Modulo per la presentazione delle osservazioni per i piani/programmi/progetti sottoposti a procedimenti di valutazione ambientale di competenza statale

ID: Codice procedura (ID_VIP/ID_MATTW):10844

Impianto per la produzione di energia elettrica da fonte eolica, costituito da 6 aerogeneratori della potenza complessiva di 37,2 MW, un sistema di accumulo da 25 MW e relative opere connesse in località "Rempillo" nel comune di Pitigliano (GR).

ALLEGATO alle OSSERVAZIONI all' IMPIANTO EOLICO denominato REMPLILLO nel COMUNE di PITIGLIANO (GR). Composto da n. 5 immagini e n. 5 pagine

Immagine n. 5 Intervisibilità degli impianti eolici della provincia di Viterbo anche in quella di Grosseto, in particolare nel pitiglianese.

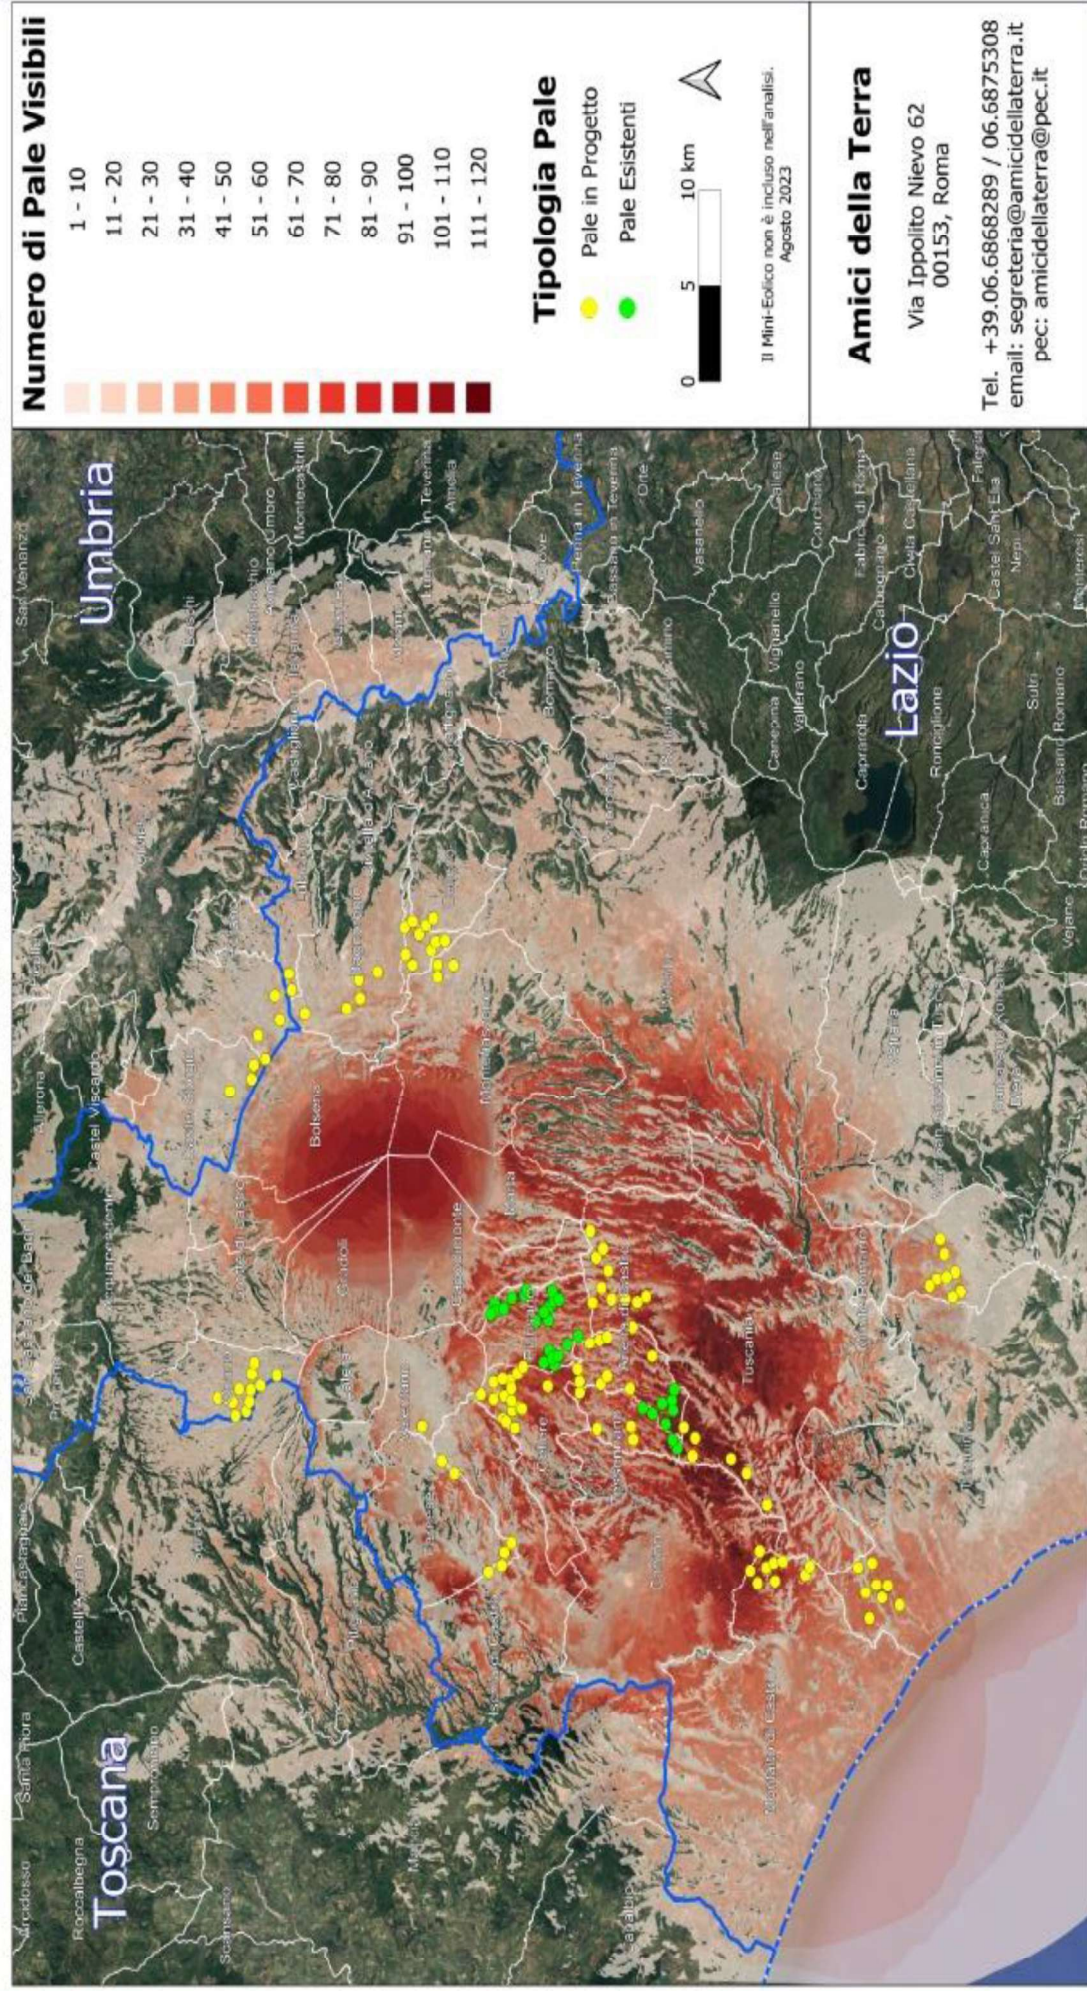
Quindi anche la Regione come Ente deputato dalla normativa nazionale a legiferare sulle aree idonee e non idonee si è espressa riguardo al fatto che abbia assolto ai doveri e alle quote stabilite dal PNIEC e in ambito regionale la provincia di Viterbo è stata quella con il più alto tasso di impianti FER tra tutte e quindi ormai satura ed il cumulo degli impianti FER installati, autorizzati e in progetto rappresenta una **elevata criticità per la sostenibilità ambientale di ulteriori eventuali iniziative**. L'impianto eolico “ Rempillo” pur essendo “esterno al confine provinciale e regionale ma nelle sue immediate vicinanze (a soli 100 metri i primi due aerogeneratori) oltre ad impattare sul territorio e sulle economie di tre Comuni del Lazio (Farnese, Valentano e Latera) si trova nelle fasce di rispetto dei Beni di notevole interesse pubblico come si è evidenziate nelle Osservazioni nn. 1 e 2 e crea anche degli impatti negativi anche sui beni naturalistici come verrà dettagliato nell'Osservazione n. 4. Inoltre andrebbe a sommarsi al già enorme cumulo di impianti eolici e fotovoltaici e geotermici che già creano una elevata criticità ambientale nella provincia di Viterbo e interferiscono anche con il territorio toscano come si può vedere dalle immagini nn. 4 e 5 dell'Allegato n. 1.
